2号機テレスコピック式試験的取り出し装置に係る 審査上の主な論点への回答について

2024年3月21日
東京電力ホールディングス株式会社

金ブラシ方式の要素試験の状況

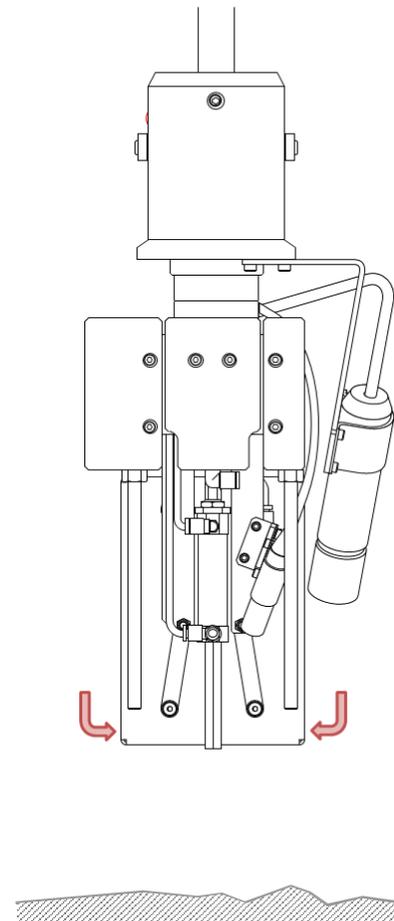
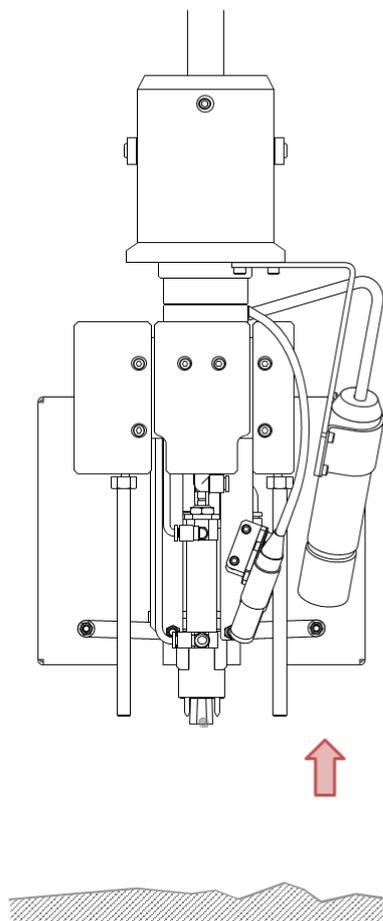
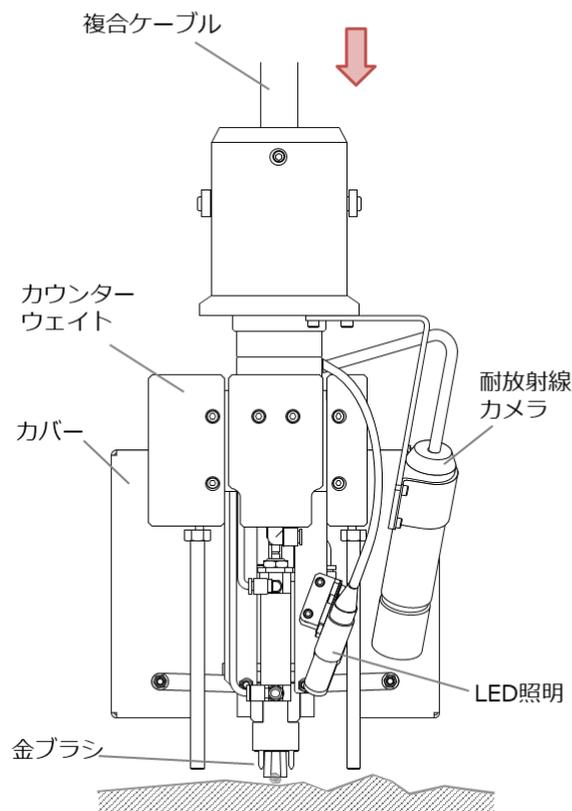
先端治具（金ブラシ方式，グリッパ方式）により採取可能な燃料デブリの量は，エンクロージャの設計や作業員の被ばく評価等の基となる値であることから，採取可能な最大量を根拠も含め示すこと。

- 先端治具により採取可能な燃料デブリの量は3g以下となるように設計しており，先端治具の要素試験により確認している。
- 金ブラシ方式の要素試験の条件は以下の通り。
- なお，金ブラシ方式は，アーム型のアクセス・調査装置と同一のものを使用する。そのため，試験条件及び結果についてもアーム型のアクセス・調査装置と同一である。

- ✓ 装置は実機相当の試験機を使用。
- ✓ 底面はペDESTAL底部の調査結果より平らな状態と凸凹した状態，および水没した状態と湿潤状態を模擬。
- ✓ 模擬燃料デブリは，小石・砂状の燃料デブリの採取を想定し比重が UO_2 に近く入手性が良い鉛玉（粒径： $\phi 0.35\text{mm}$ ， $\phi 1\text{mm}$ ， $\phi 2\text{mm}$ ）を使用。
- ✓ 単粒径（ $\phi 0.35\sim\phi 2\text{mm}$ ）と混合（ $\phi 0.35\sim\phi 2\text{mm}$ ）したケースにて試験を実施。

- 鉛粒径φ2.0mmの時に最大1.57g，試験全体の平均値は0.38gとなることから，最大3gを超えることはないことを確認している。

鉛粒径 (mm)		φ0.35	φ1.0	φ2.0	粒径 混合
金ブラシ方式	最大値	0.15g	0.56g	1.57g	0.65g
	試験回数	14	14	14	3
	平均値	0.09g	0.33g	0.68g	0.61g
	最大値：1.57g 試験回数45回 平均値：0.38g

グリッパ改良後の先端治具要素試験の状況

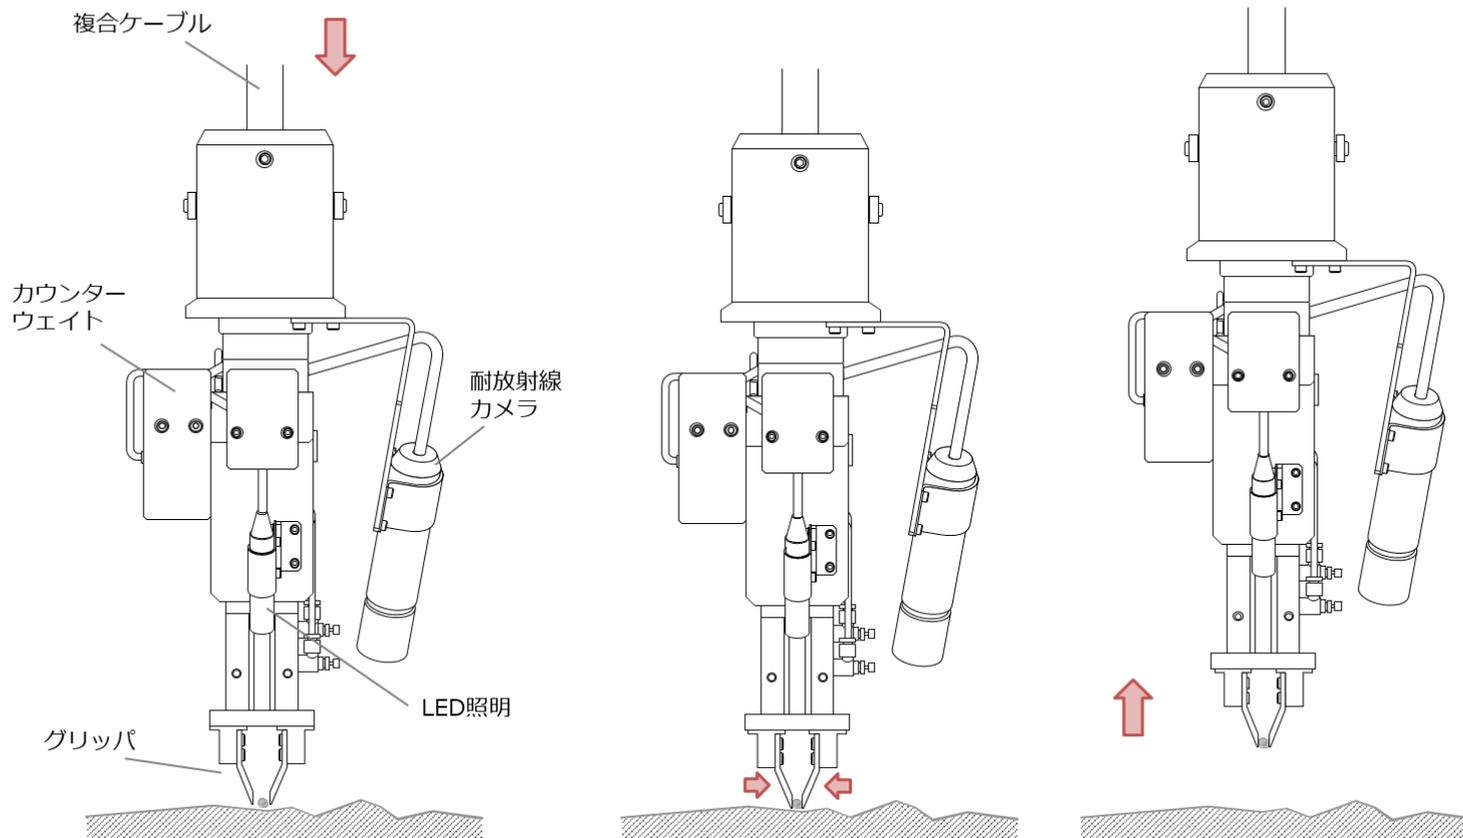
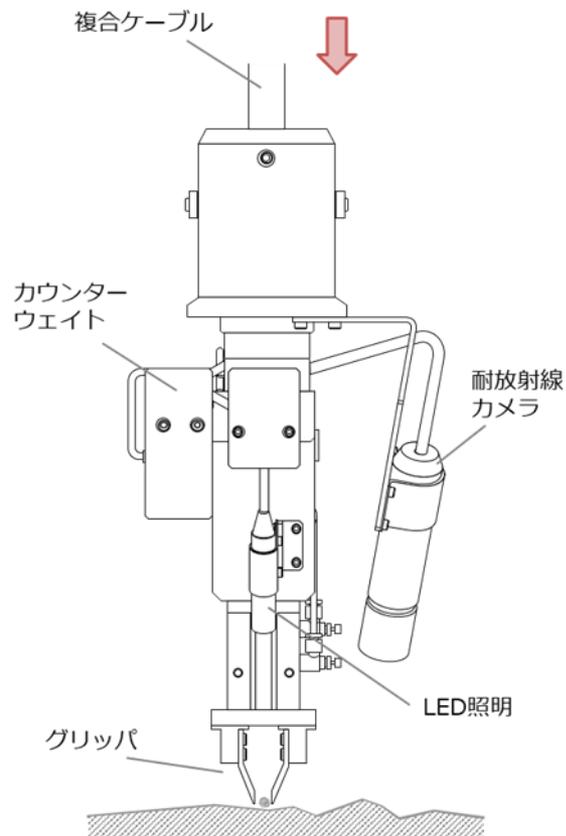
先端治具（金ブラシ方式，グリッパ方式）により採取可能な燃料デブリの量は，エンクロージャの設計や作業員の被ばく評価等の基となる値であることから，採取可能な最大量を根拠も含め示すこと。

- 先端治具により採取可能な燃料デブリの量は3g以下となるように設計しており，先端治具の要素試験により確認している。
- グリッパ方式の要素試験の条件は以下の通り。

- ✓ 装置は実機相当の試験機を使用。
- ✓ 底面はペDESTAL底部の調査結果より，大きさを変えた模擬燃料デブリ粒が混在する状態を模擬し，湿潤状態にて実施。
- ✓ 模擬燃料デブリは，小石・砂状の燃料デブリの採取を想定し，比重が UO_2 に近く入手性が良い鉛玉（粒径： $\phi 4\text{mm}\sim\phi 6\text{mm}$ ），および形状が単一でない砂利（粒長：4～6mm（目標採取サイズ），7mm～11mm（計画量を超えるサイズ））を使用。
- ✓ 鉛玉および砂利のそれぞれについて，混合粒径の模擬燃料デブリ粒を密集させ，試験環境下に置いた状態で試験を実施し，目標採取サイズが採取できること及び把持後にサイズが確認出来ることを確認する。

- 鉛玉，砂利共に，すべての改良後のグリッパにて混合粒径の中から，目標採取サイズの模擬燃料デブリを1粒把持可能であることを確認した。
- グリッパの把持状態から，燃料デブリのサイズが目標最大サイズを超えない大きさであることが判別できることを確認した。

- 燃料デブリが全量燃料成分と仮定した場合，直径8mm未満の球（1辺6mmの立方体相当）であれば3g未満となることから，本方式においては燃料デブリ採取時に把持した対象の大きさを先端治具のカメラにて確認し，直径8mm未満の球相当であることを確認することにより，最大3gを超えずに採取する計画としている。
- エンクロージャ内まで燃料デブリを取り出した後，エンクロージャ内のカメラにて大きさを最終確認した上で，運搬用ボックスに燃料デブリを収納する。
- 先端治具およびエンクロージャ内に据え付けるカメラは，それぞれPCV内および原子炉建屋北西エリアの放射線環境および湿潤環境に対し必要な耐性を有するものを使用する。
- 本方式での採取時に，計画量を超える燃料デブリを把持していることが確認された場合，当該燃料デブリを採取箇所近傍に戻し，再度採取を試みる計画である。

【Xシール使用箇所】

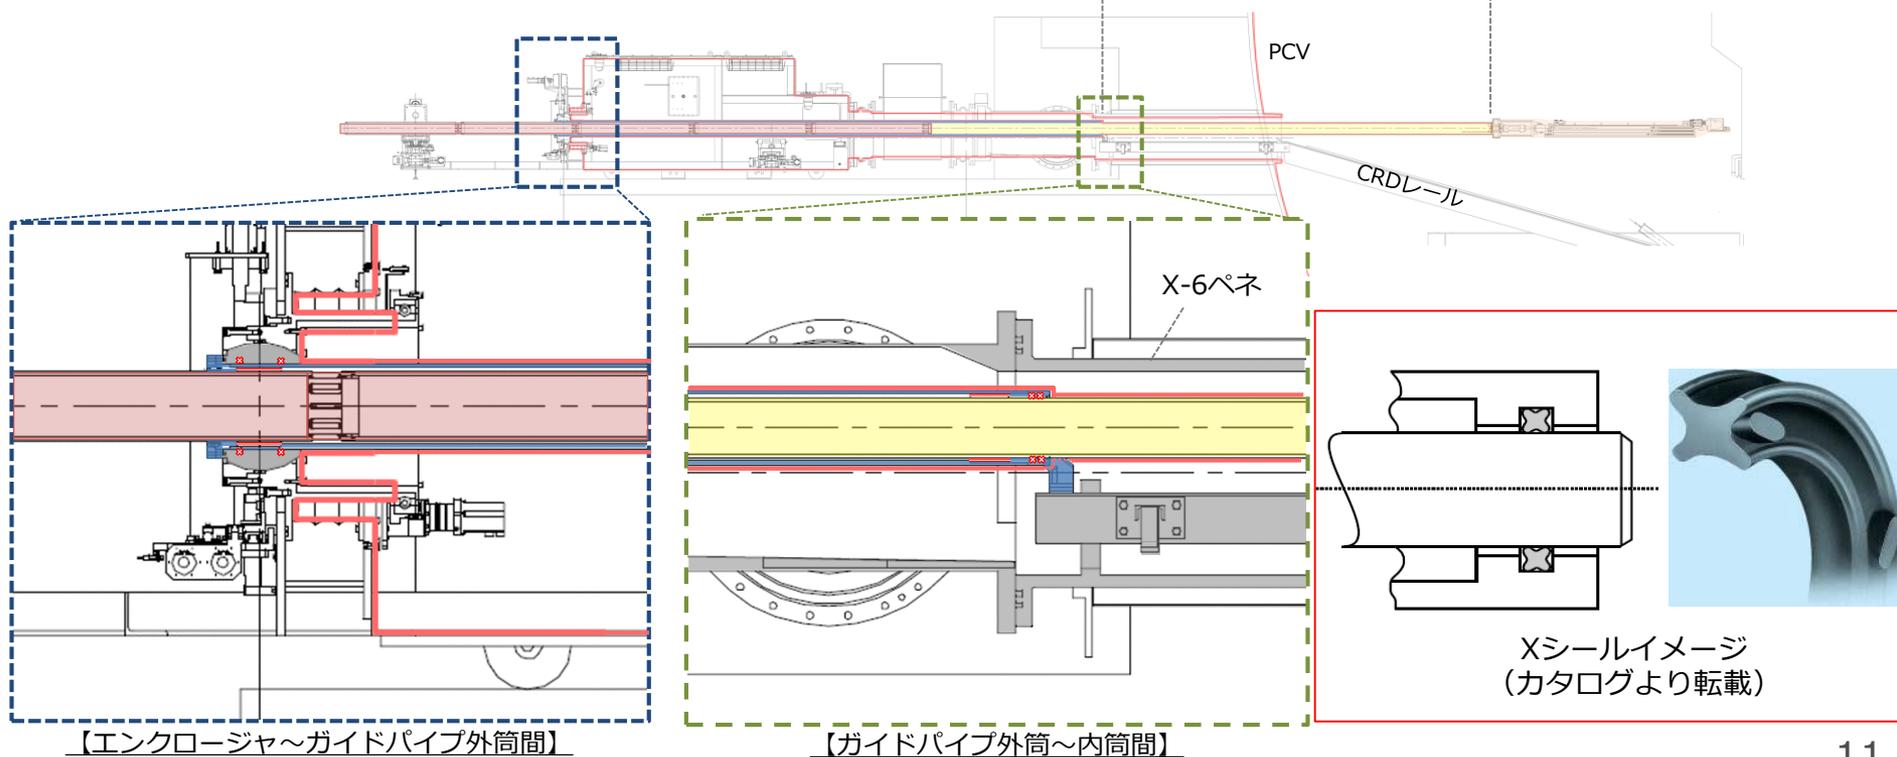
エンクロージャにはガイドパイプ（外筒・内筒）が貫通しており、燃料デブリ取り出し時にはそれらが摺動することから、当該部分の構造及びシール機能の信頼性を整理した上で、エンクロージャによる閉じ込め機能（バウンダリ機能）の確実性について示すこと。

- テレスコ式試験的取り出し装置におけるバウンダリのうち、摺動部は「エンクロージャ～ガイドパイプ外筒間」、「ガイドパイプ外筒～内筒間」の2か所であり、それぞれ、NBR※¹製のXシール※²にて二重にシールされている。
※1 ニトリルブチレンゴム
 ※2 往復運動等のシールを目的に、シール材の断面をX形状にしたもの（スライド11参照）
- NBR製のXシールは、PCV内部で想定される放射線及び圧力・温度環境において、想定使用期間内で必要な耐性を有することを確認している。
- 但し、摺動時には、摺動部からの漏えいは否定できないため、摺動する前にエンクロージャの後方に汚染拡大防止用ハウス（以下、後方ハウス）を設置するとともに、摺動部付近に局所排風機の吸気口を配置し、汚染拡大防止策を講じる。
- エンクロージャは現地据え付け後、使用前に漏えい試験を行い、閉じ込め機能について確認する。

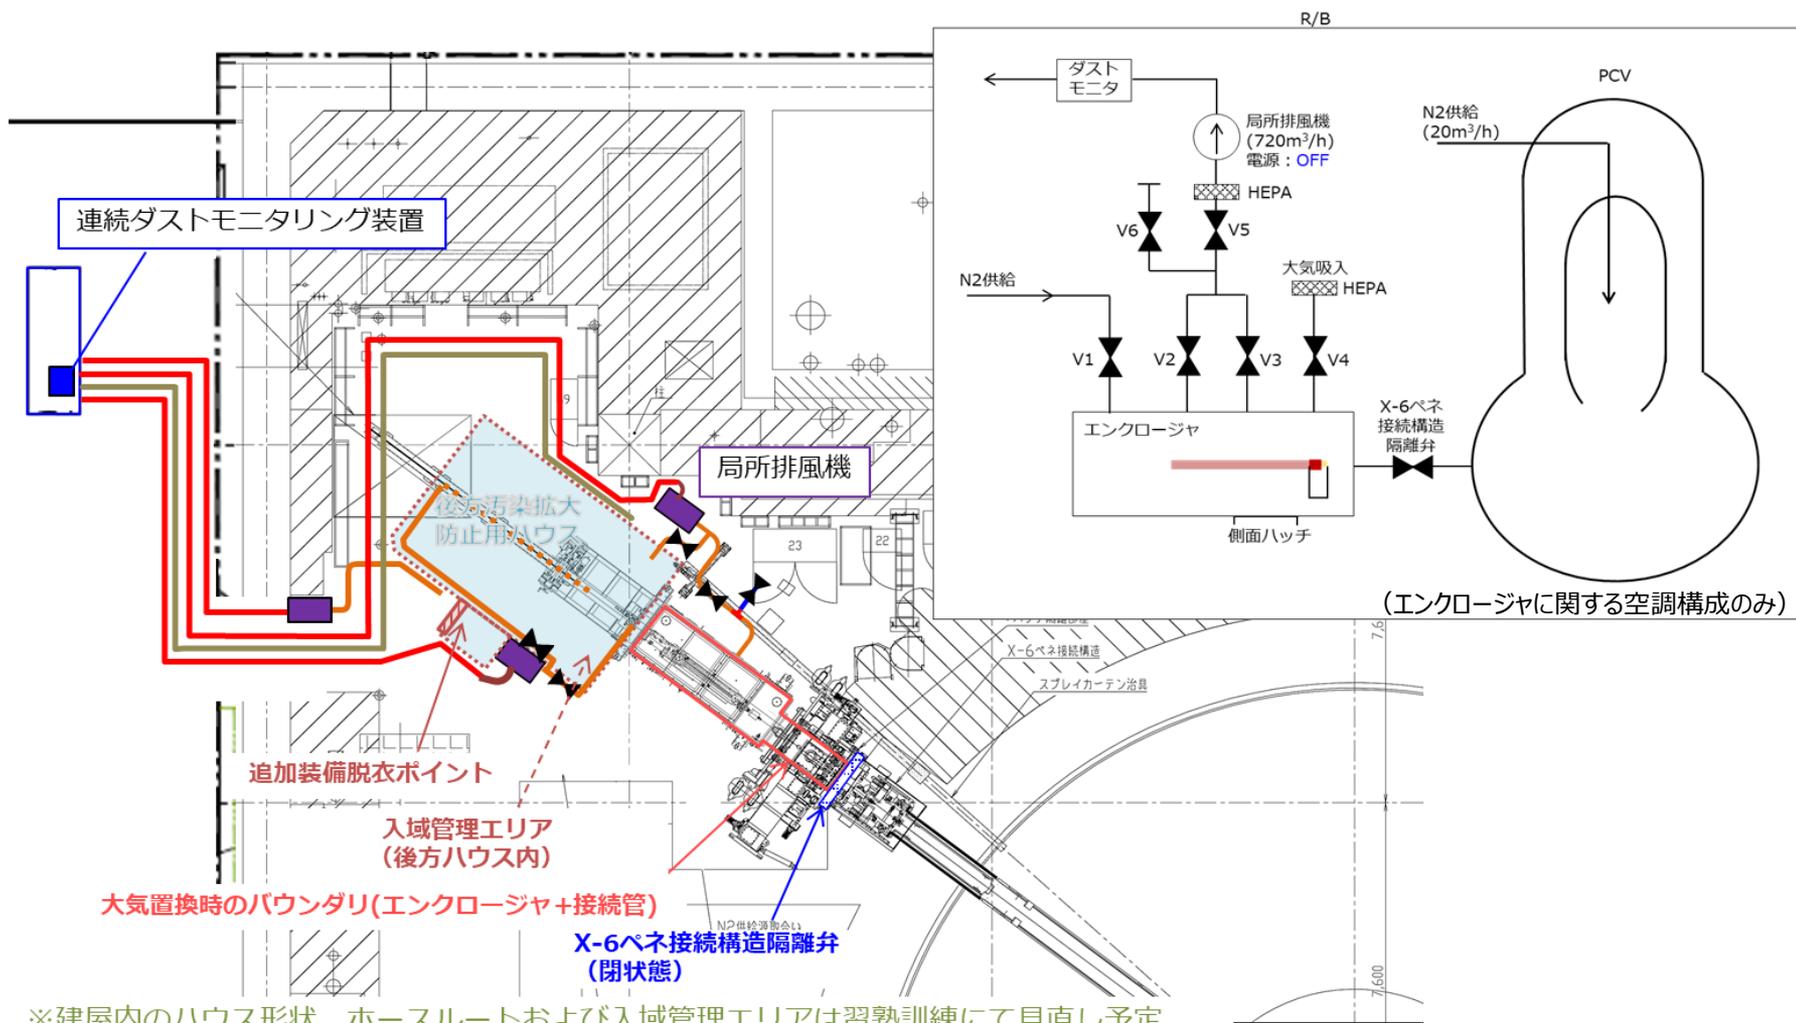
原子炉格納容器から取り出した燃料デブリは、エンクロージャの側面ハッチを開放して取り出すことから、汚染拡大防止対策、具体的にはエンクロージャ内の放射性物質がエンクロージャの外側に出来る限り飛散しない対策を講じているかという観点から、側面ハッチの開放手順の詳細について示すこと。また、同様に、エンクロージャ後方のハウスに関する汚染拡大防止対策も示すこと。

- 側面ハッチを開放して、燃料デブリを回収する際は、作業員のα汚染を防止すべく、以下のステップで作業を行う。（詳細は次スライドより説明）
 - ① 燃料デブリを採取した先端治具をエンクロージャ内に回収後、X-6ペネ接続構造隔離弁を閉じる。
 - ② 燃料デブリを運搬用ボックスに収納後、エンクロージャ内を降圧し、局所排風機により吸気することで大気置換を行い、エンクロージャ内の浮遊ダストをHEPAフィルタで回収しつつ、ダストモニタで監視しながら建屋内へ排気。
 - ③ 燃料デブリを収納した運搬用ボックスの蓋を閉じる。
 - ④ 局所排風機を停止し、連続ダストモニタによりエンクロージャ内ダスト濃度を計測することで、側面ハッチを開放して作業が可能かを確認する※。
 - ⑤ エンクロージャ内を局所排風機で吸気した状態にする。（側面ハッチ開放時に、エンクロージャ外側から内側への流れを生成）
 - ⑥ 側面ハッチにハウス（以下、側面ハウス）を設置した後、側面ハッチを開放し、燃料デブリを収めた運搬用ボックスを、側面ハウスからバグアウトし、取り出す。
- 側面ハッチ開放中にダスト濃度が管理値※を超えた場合は、直ちに作業を中止し、管理値以下に低下するまで局所排風機にてダストを回収する。
- 側面ハウス外のダスト濃度が管理値※を超えた場合も同様に、直ちに作業を中止し、管理値以下に低下するまで局所排風機にてダストを回収する。

※ 側面ハッチ開放作業時には、連続ダストモニタによりエンクロージャ内のダスト濃度が、下記管理値以下であることを確認する。
 β核種基準：1.0E-03Bq/cm³ ： 全面マスク着用時における作業場所のダスト濃度上限値2.0E-02Bq/cm³を基に設定
 α核種基準：1.0E-05Bq/cm³ ： バックグラウンドを基に設定

後方ハウス現場設置イメージ

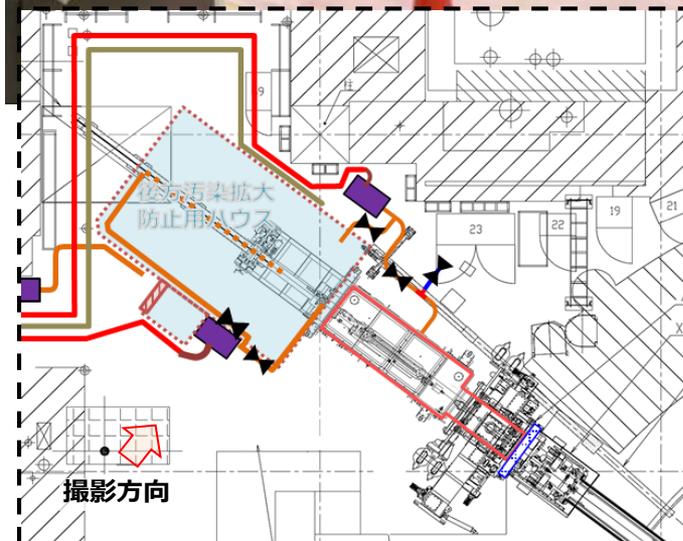
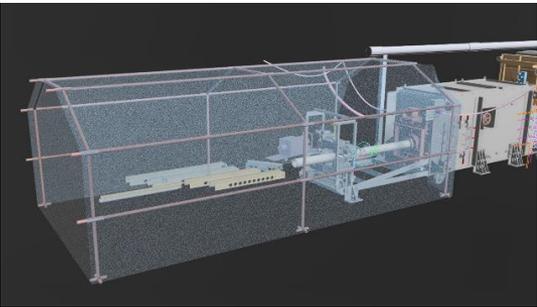
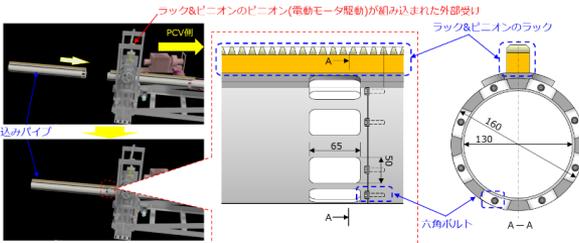
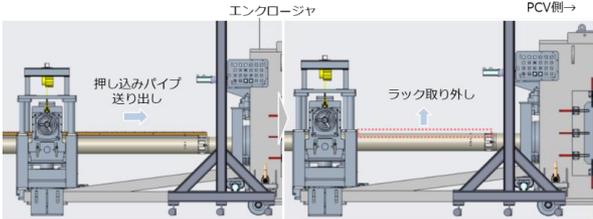
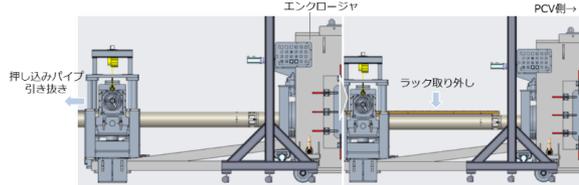
原子炉格納容器から取り出した燃料デブリは、エンクロージャの側面ハッチを開放して取り出すことから、汚染拡大防止対策、具体的にはエンクロージャ内の放射性物質がエンクロージャの外側に出来る限り飛散しない対策を講じているかという観点から、側面ハッチの開放手順の詳細について示すこと。また、同様に、エンクロージャ後方のハウスに関する汚染拡大防止対策も示すこと。

- 後方ハウスにおける汚染拡大防止として、以下対策を講じる。
 - ✓ 後方ハウス内への入域前及び入域中は、局所排風機にて後方ハウス内の気体を吸引。
 - ✓ 後方ハウス内への入域前には、連続ダストモニタにて後方ハウス内のダスト濃度を確認し、ダスト濃度が管理値※を超えた場合は、管理値以下に低下するまで局所排風機にてダストを回収する。
 - ✓ 後方ハウス入域中にダスト濃度が管理値※を超えた場合は、直ちに作業を中止し、後方ハウスから退域するとともに、管理値以下に低下するまで局所排風機にてダストを回収する。
 - ✓ 摺動時には、摺動部からの漏えいは否定できないため、摺動する前にエンクロージャの後方に後方ハウスを設置するとともに、摺動部付近に局所排風機の吸気口を配置し、汚染拡大防止策を講じる。(スライド14, 15を参照)
 - ✓ ダスト濃度は、遠隔操作作業中はコントロールルームに、現場作業中は現場作業員が待機する現場本部に、ダスト等のパラメータ監視員を配置し、作業中は常時監視を行う。
- 後方ハウス外のダスト濃度が管理値※を超えた場合は、直ちに作業を中止し、管理値以下に低下するまで局所排風機にてダストを回収する。

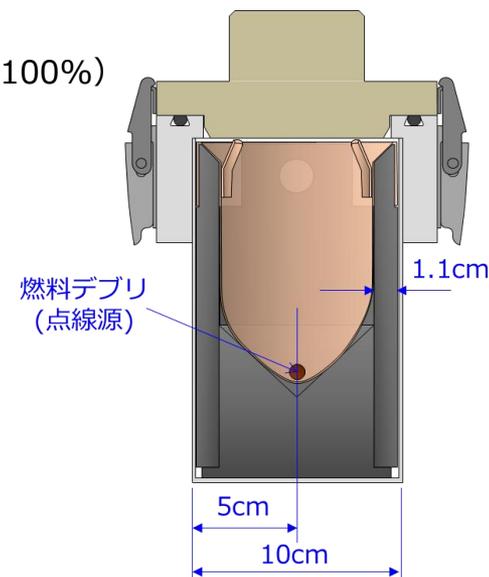
テレスコピック式試験的取り出し装置を用いた燃料デブリの取り出し作業は、既認可のロボットアームを用いた取り出し作業と比較し人力による作業が多いことなどから、**本申請における一連の作業において想定される作業員の被ばく量を示すこと。その際、必要に応じて、想定される皮膚等の等価線量も示すこと。**また、インクロージャの側面ハッチ開放状態での作業やインクロージャ後方のハウス内での作業に関して、一定程度汚染のおそれがあることを前提に、具体的な汚染管理の方法（防護具やエリア設定・入退時の管理など）を示すこと。

- 運搬用ボックス取扱時の最短距離：5cm（右図参照）

- β 線遮へいとして、ゴム板（密度 1.1g/cm^3 ，1.1cm）を運搬用ボックスの内側に設置
- 運搬用ボックスの厚さの γ 線遮へい効果は見込まず

- 末端部の等価線量は $13.78 [\text{mSv}] (\gamma) + 0 [\text{mSv}] (\beta)$ となり，1回あたり $13.78 [\text{mSv}]$ 。
- 東京電力HDにおける皮膚の等価線量の管理線量は $300 [\text{mSv}/\text{年}]$ であり，リングバッチ等で個別管理を行うとともに，複数回取り出しを行う際においても，管理線量を超えないよう管理を行う。
- 眼の水晶体の等価線量については上記の通り皮膚においても β 線が遮へいされることから，等価線量は十分小さく，全身被ばくと同様に適切に管理する。
